Dresdner Verkehrsbetriebe AG
Planung Infrastruktur und Technik
Herrn Neukirch
Trachenberger Straße 40
01129 Dresden

17. September 2015

Stellungnahme zur Vorplanung Verkehrsbaumaßnahme *Großenhainer Straße - Knoten Liststraße/F.-Reuterstraße*

Planansicht: neue DVB-Planung Liststraße (neue Oberflächenart noch nicht bezeichnet)

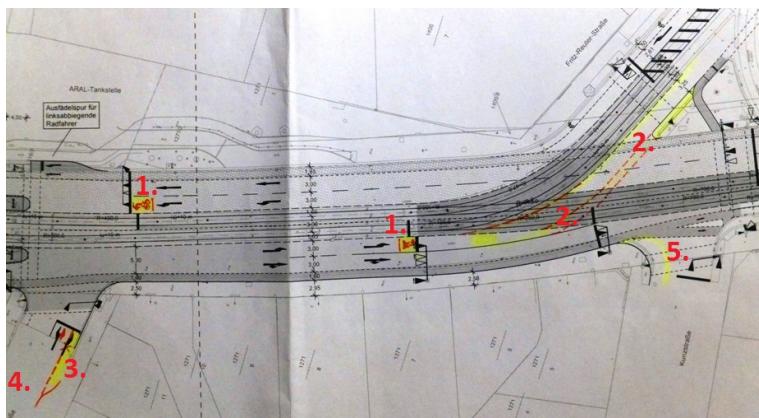
- Wir freuen uns ganz besonders über die vermutlich nun beabsichtigte Oberflächensanierung der pflasterigen Liststraße. Aus der Planansicht vom 07.08.2015 geht allerdings nicht die Art der neuen Befestigung hervor. Wir gehen von normaler Asphaltierung aus, was auch das Belassen der seitlichen Parkierungsstreifen im Pflasterbestand unterstreicht. Damit würde eine oberflächenbedingte Barriere dieser Rad-Hauptroute beseitigt. Solche Radnetzbestandteile sind immer auch als Angebot (Angebotsplanung) zu verstehen. Je klarer, besser und sicherer diese Angebote für den Normalnutzer erscheinen, desto erstaunter kann man künftig sein, wie zahlreich neue Radler allmählich aufkommen.

- Die Einmündung in die Kunzstraße ist wesentlich enger zu fassen, da hier kaum Kfz-Querverkehr vorliegt sowie keine Mindestschleppkurven einzuhalten sind. Vorzugsweise kann die Gehwegvorziehung auf der Westseite der Einmündung angeordnet werden. Dadurch wird die Furtquerung kürzer und sicherer, hohe Abbiegegeschwindigkeiten sind hier nicht darstellbar. Eine solche Anpassung aufgeweiteter Straßeneinmündungen des Altbestandes ist bei baulichem Sowieso-Eingriff heute mit zu erledigender Turnus.
